Krycí list ZBV

III/11417 Suchodol

silnice č. III/11417 9,131 - 9,661

Číslo ZBV:

III/11417 SUCHODOL
SITUACE 1:500

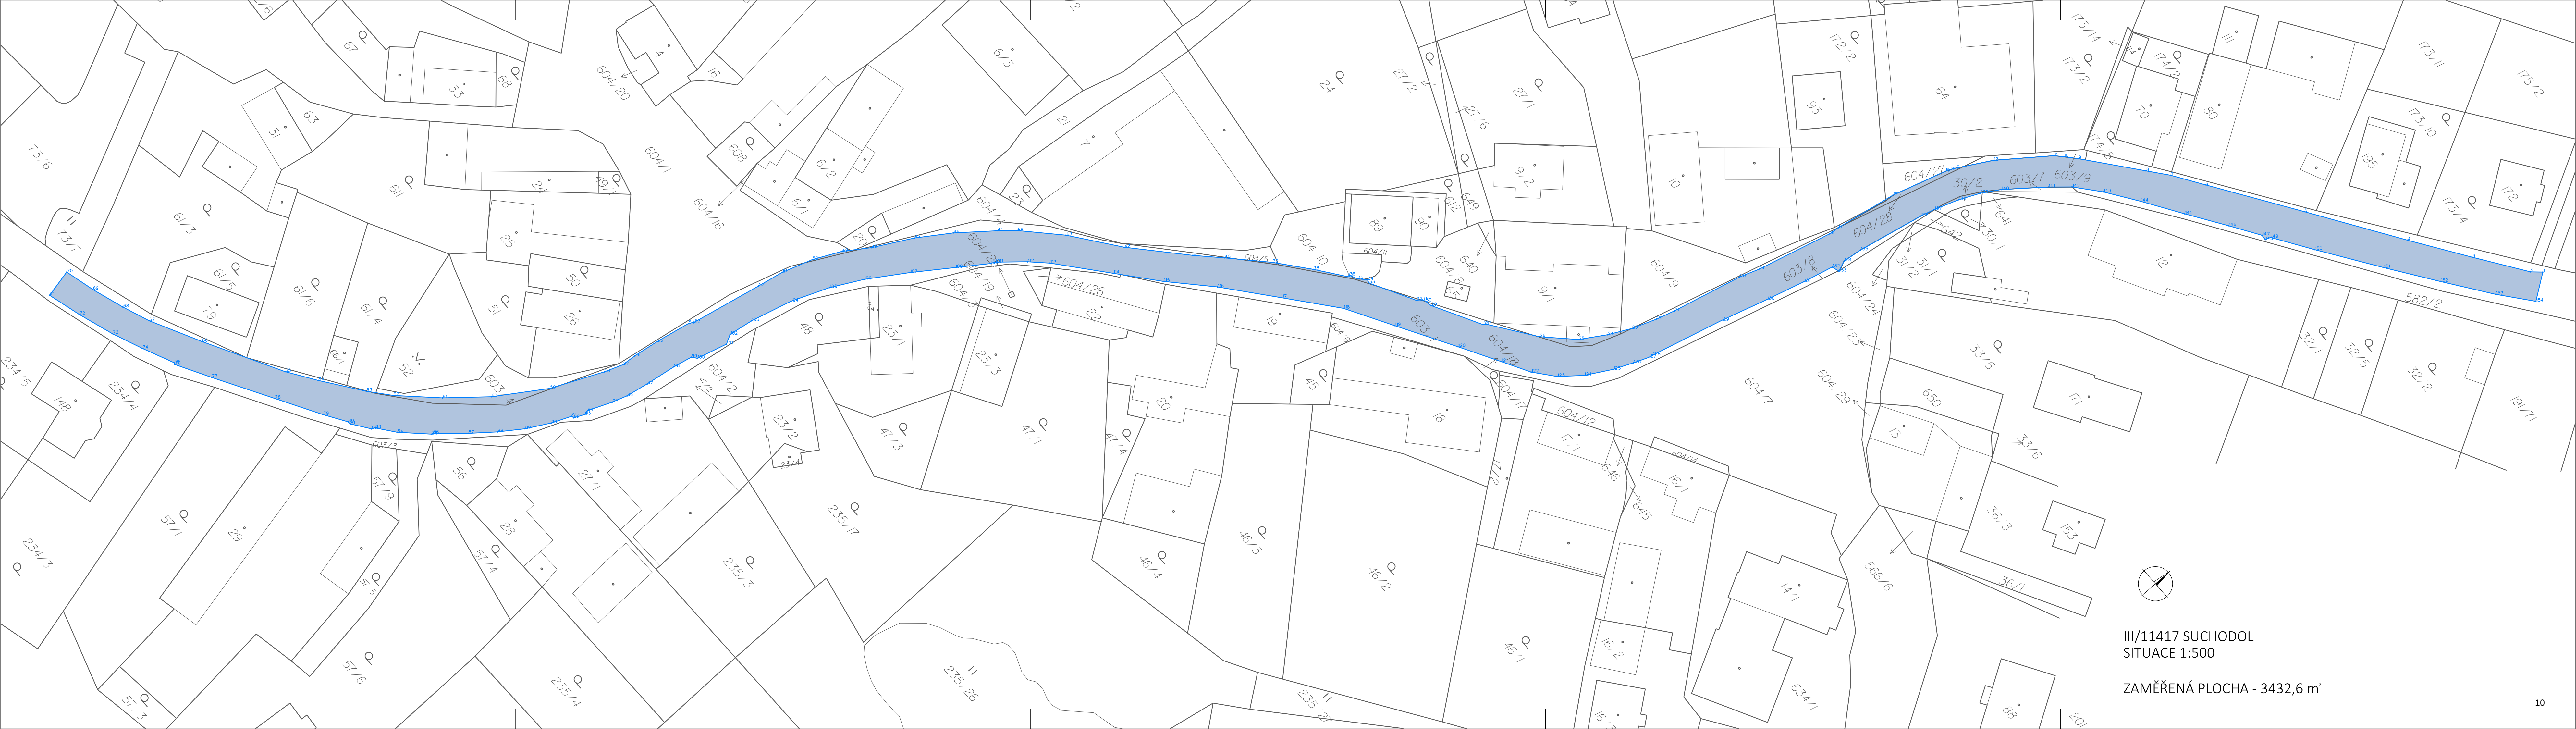
ZAMĚŘENÁ PLOCHA - 3432,6 m²

Zhotovitel informuje zástupce Objednatele o skutečnosti na stavbě: „III/11417 Suchodol“. Po dokončení stavby provedl Zhotovitel geodetické zaměření skutečnosti, z kterého je patrné, že bylo zrealizováno o 112,6 m² obrusné asfaltové vrstvy navíc. Tato změna si vyžaduje doměrky (vícepráce) na položkách rozpočtu stavby, konkrétně frézování, čištění vozovky, spojovací postřík a asfaltové vrstvy ACO 11.
